改善箇所説明図

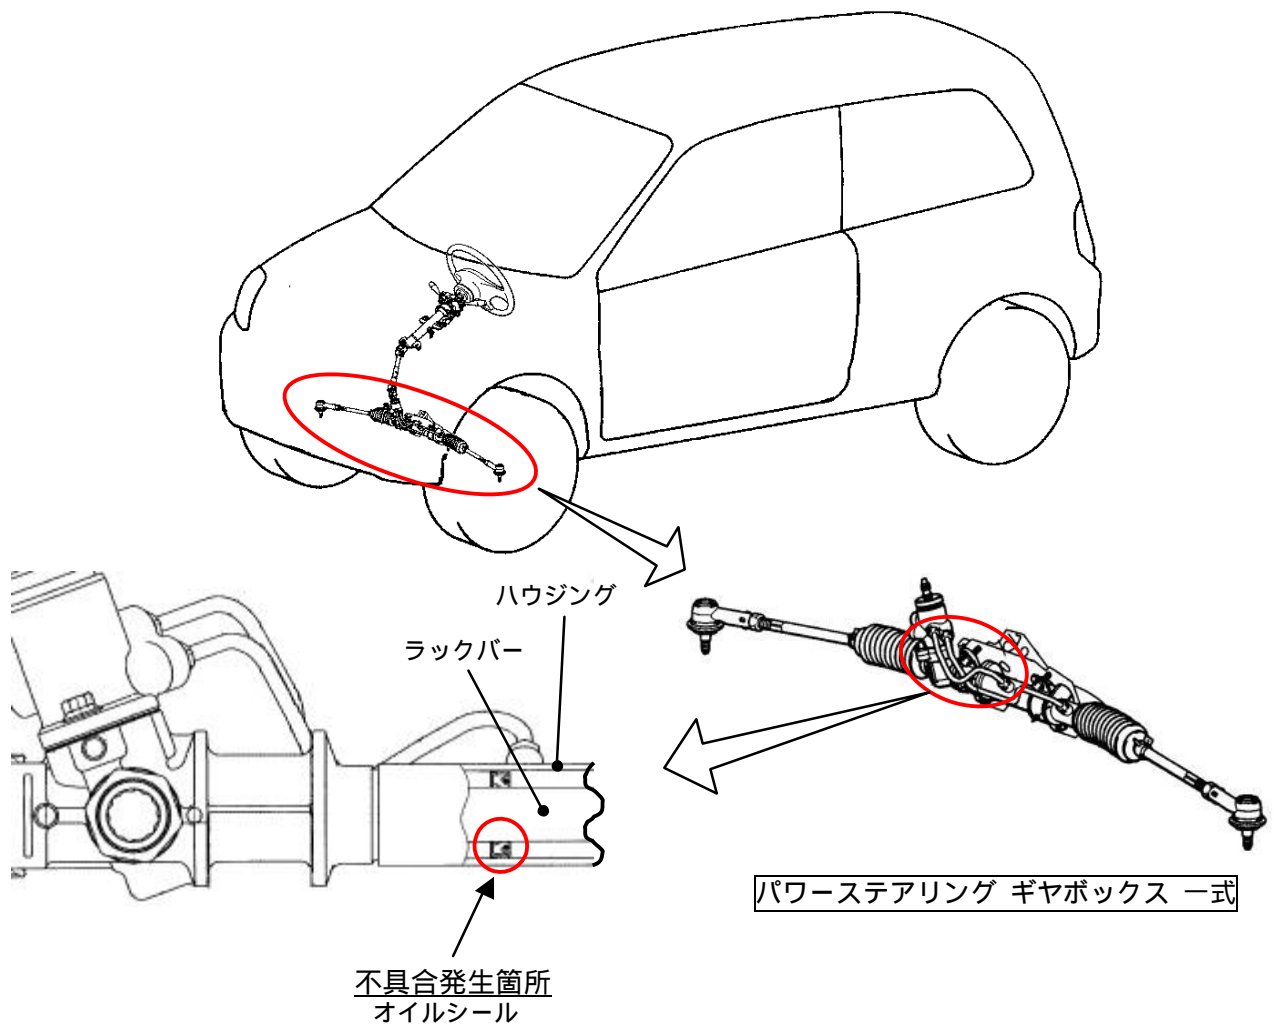
パワーステアリングギヤボックス内のラックバーの組付け作業が不適切なため、ギヤボックス内のオイルシールを損傷させたものがある。そのため、そのまま使用を続けると、損傷が進行し、オイルが漏れ、最悪の場合、ハンドルの操作力が増大するおそれがある。

全車両、パワーステアリングギヤボックスのロット番号を確認し、該当するものは、パワーステアリングギヤボックス一式を良品と交換する。
